Keuringsverslag van een elektrische laagspanning- en zeer lage spanningsinstallatie

NIET CONFORM

Straatnaam	Rietstraat
Huisnummer	6
Busnummer	
Postcode	9400
Gemeente	Appelterre-Eichem
Land	België

Aard onderzoek: Controlebezoek van een huishoudelijke installatie volgens (KB 08/09/2019) - AREI Boek 1- 6.5. en 4.2.4.3.

Afbeelding schakel- en verdeelbord:

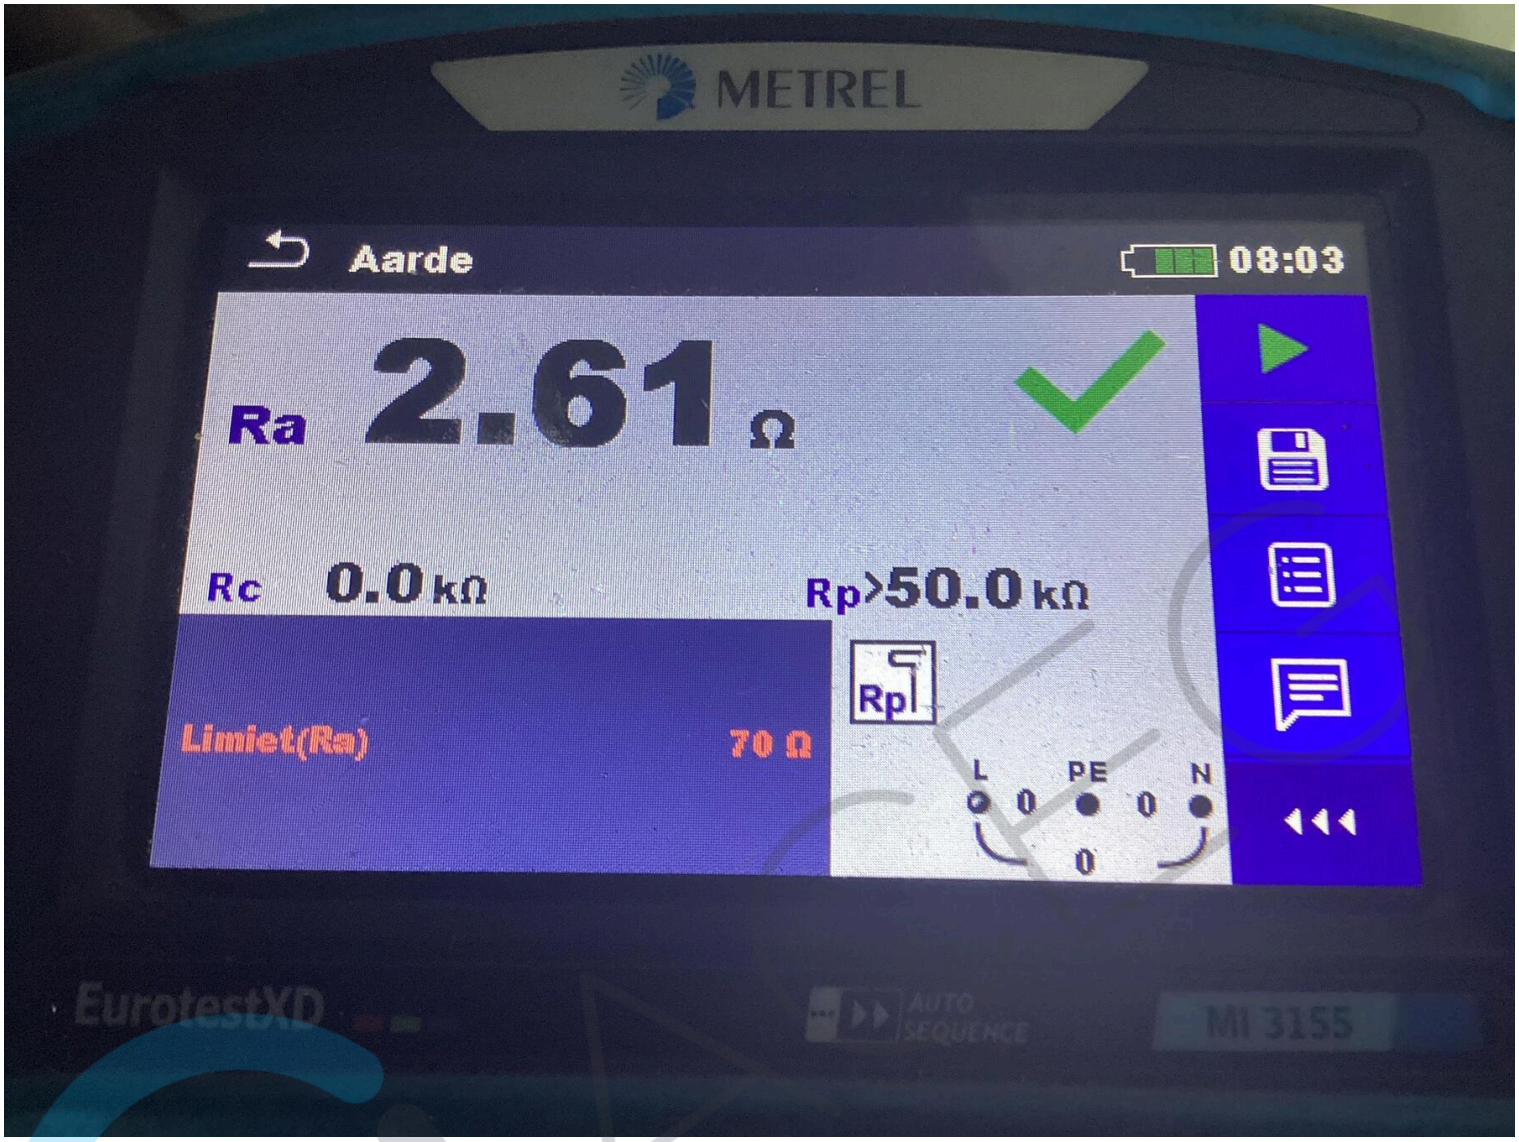
I2.02 De waarde van de isolatieweerstand van één of meerdere stroombanen is kleiner dan 0,5M ohm. (Boek 1 Onderafdeling 6.4.5.1.)

I5.01 De aanduiding van de stroomkringen en/of apparatuur, aansluitklemmen, enz dient aangebracht of vervolledigd te worden. (Boek 1 Onderafdeling 3.1.3.1. en 3.1.3.3.A. en 5.1.6.1)

I5.04 Verdeelbord is niet van klasse I of II. (Boek 1 Onderafdeling 5.3.5.1.A.)

I5.10 De genaakbare, naakte onder spanning staande delen zijn onvoldoende afgeschermd. (Boek 1 Afdeling 5.1.4. en 4.2.2.3.)

I5.11 Niet gebruikte invoeringen van het verdeelbord zijn niet correct of onvoldoende afgedicht. (Boek 1 Afdeling 5.1.4. en 4.2.2.3.)
